車外リレーボックス配線のリコール

株式会社アイチコーポレーション

SE08C型高所作業車の一部車種につきまして、平成22年7月20日に下記内容のリコール届出を国土交通省へ行いました。

改善箇所説明図

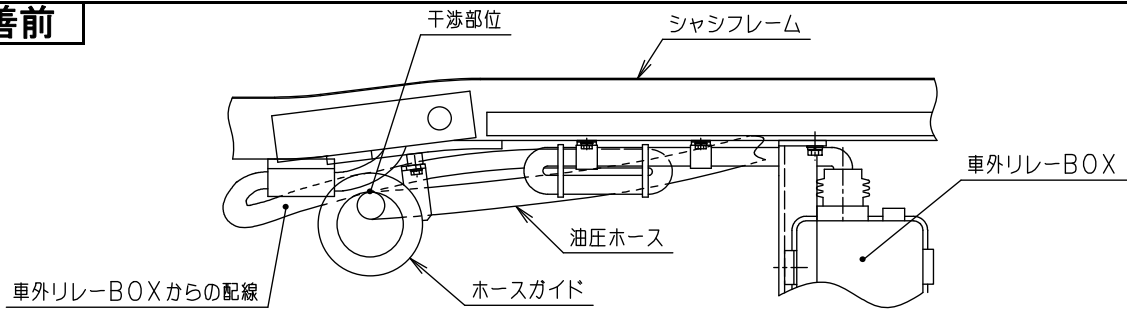
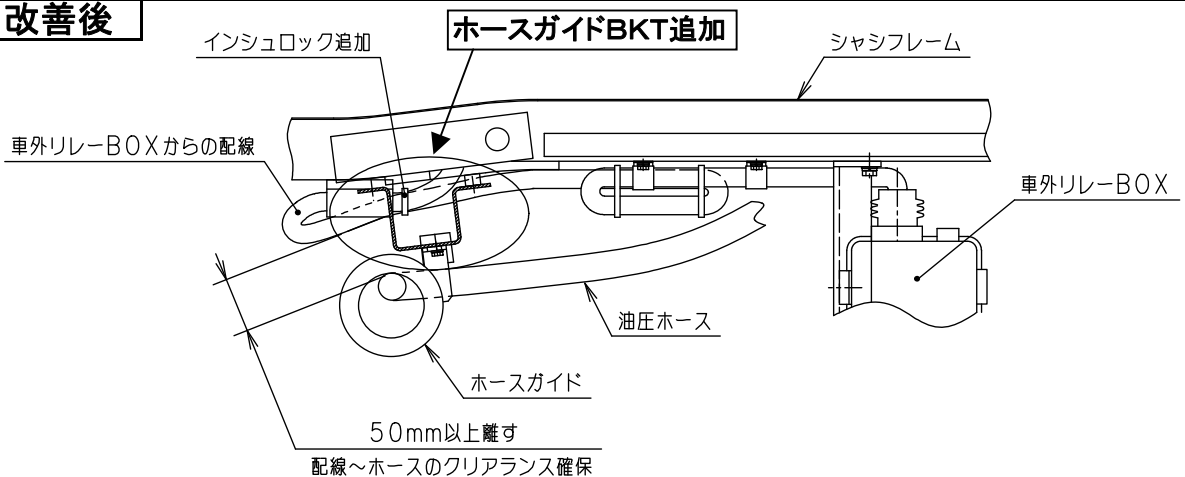
ホースガイドがシャシフレーム寄りの為、配線とホースが干渉する場合がある

高所作業車の架装において、シャシの車外リレーボックスを移設した際に、当該リレーボックスの配線と架装物の油圧ホースが干渉しているものがある。
そのため、そのまま使用を続けると、走行振動等により当該配線がショートし、灯火類の不灯やエンジンが停止するおそれがある。

油圧ホースと配線が干渉しないようにホースガイドを変更する。
